ADDENDUM N° 2

Title: Façade lighting – Canadian Embassy – Paris, France

Solicitation Number: 19-145757

Rapport de vérification des dispositifs d'ancrage destinés aux techniques d'accès sur corde et destinés à la protection contre les chutes de hauteur.

VUE D'ENSEMBLE, EXISTANT :

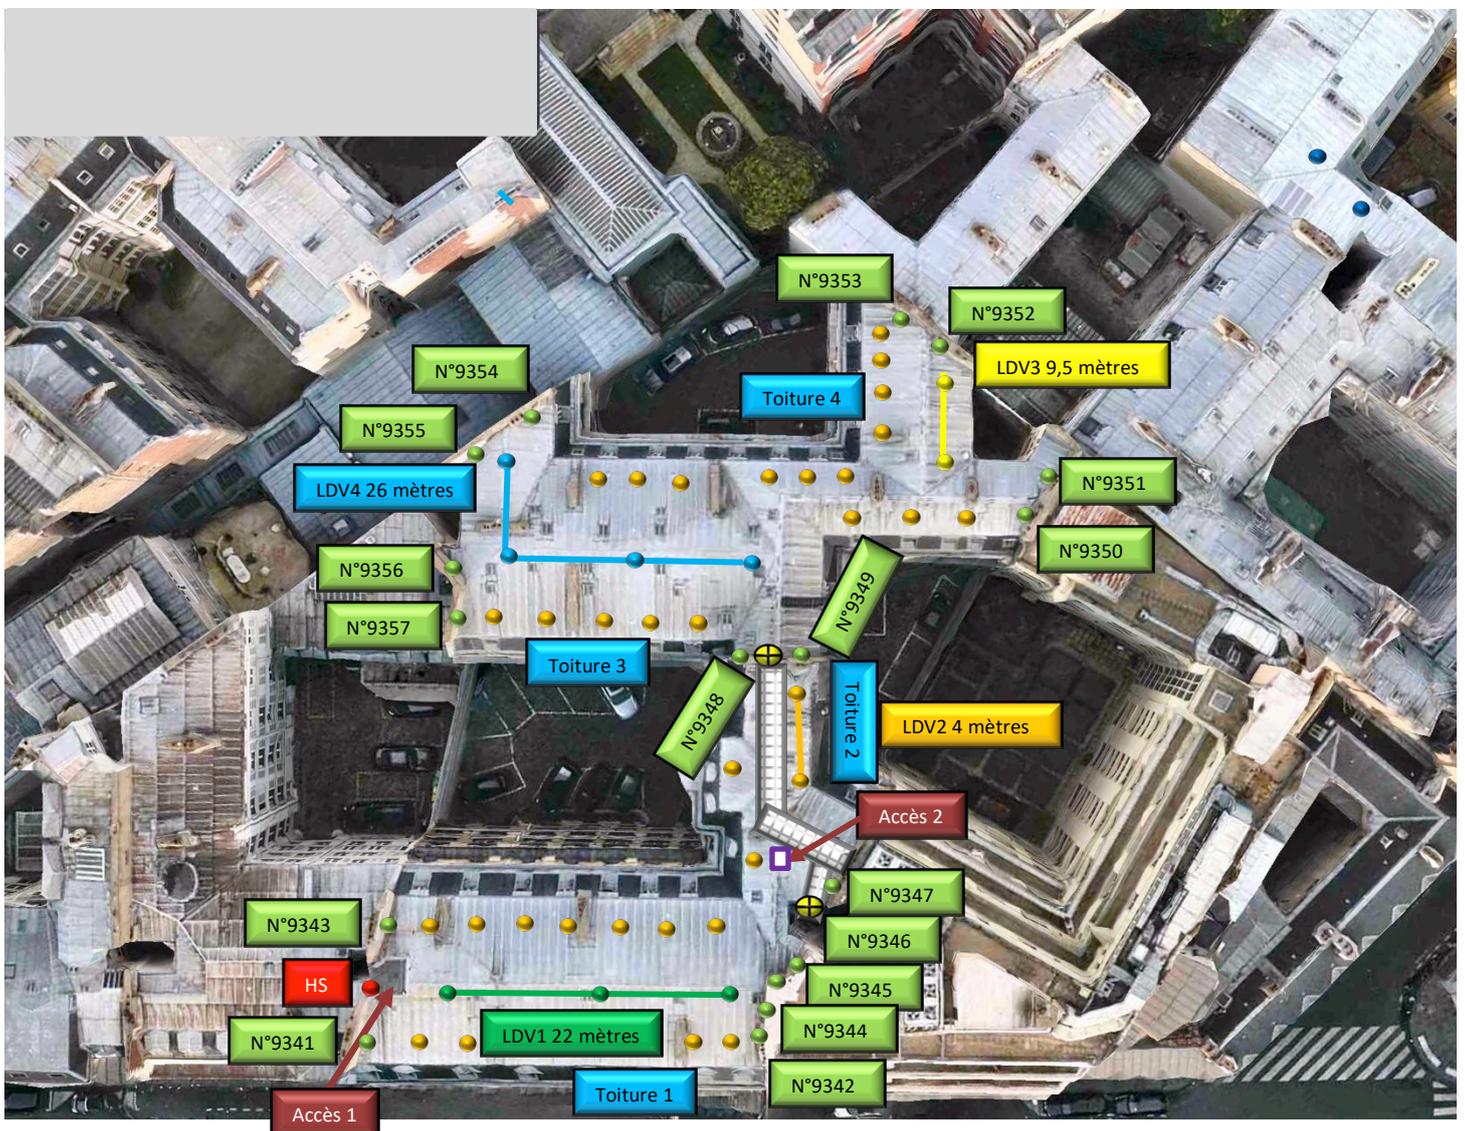
Commentaire : ces deux accès ne sont pas sécurisés, les moyens mis à disposition sont inadaptés.

Échelle crinoline : Présence de deux échelles crinolines sur chaque extrémité de la passerelle technique de la toiture 2. ⊕

Ligne de vie pour l'utilisation de protection individuelle : 4 lignes de vies en toitures 1 à 4. —

Points d'ancrage (réservés aux travaux sur cordes) selon NF EN 795, fixés par scellement : 18 points d'ancrage de marque SOMAIN, installation par société ACCESSIT. ●

Crochets de sécurité selon NF EN 517 : 31 crochets de sécurité de marque ETANCO, installation par société : non communiquée. ●

Platine intermédiaire.

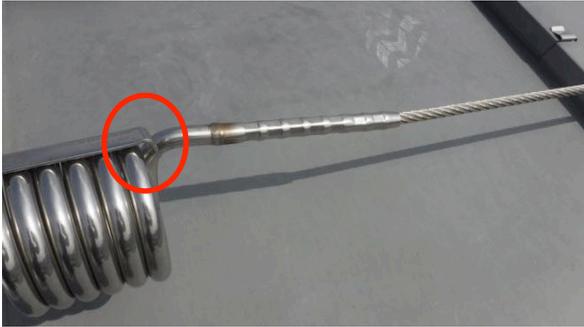
- INSATISFAISANT : le nombre de sertissage ne respecte pas les préconisations de la notice du fabricant.

- INSATISFAISANT : fixation défectueuse d'une cheville à bascule identifiée d'une croix.

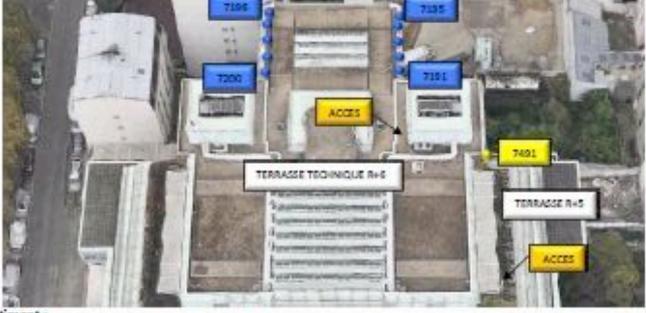
Remarques importantes HORS MISSION : les accès en toiture présentent des carences, les risques de chute sont importants, **à priori aucune étude spécifique n'a été faite sur ce sujet.**

Les lignes de vie ne permettent pas de cheminer en toute sécurité sur l'ensemble des toitures de l'ambassade, **à priori aucune étude spécifique n'a été faite sur ce sujet.**

Choix des dispositifs et mode de fixation inadaptés suite à une rénovation de ce type.

Les crochets de sécurité sont inadaptés de plus inatteignables pour certains, il en résulte des risques de chute, **à priori aucune étude spécifique n'a été faite sur ce sujet.**

Choix des dispositifs et mode de fixation inadaptés suite à une rénovation de ce type.

Nous vous recommandons de réaliser un audit et préconisations sur les conditions d'accès et cheminement en toitures, ce qui permettra de mettre en évidence les carences nombreuses et pouvant porter atteinte à la sécurité des intervenants.
